『無償修理(改善措置)作業のお願い』

住友ナコ フォークリフト株式会社

<不具合の状況>

1) 対象型式: YDN-D2N、YDN-D3K、YDN-SD2G、SD3B

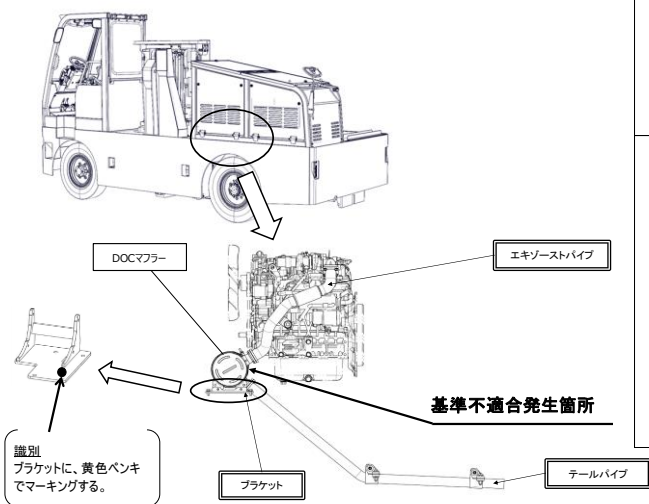
対策前	対策後
(1) パーチャルテールパイプ		内部構造変更 外観識別箇所
(2) DOCマフラー Assy	180° 20°	出口の角度方向を是正 55° 20°
(2) 中間パイプ
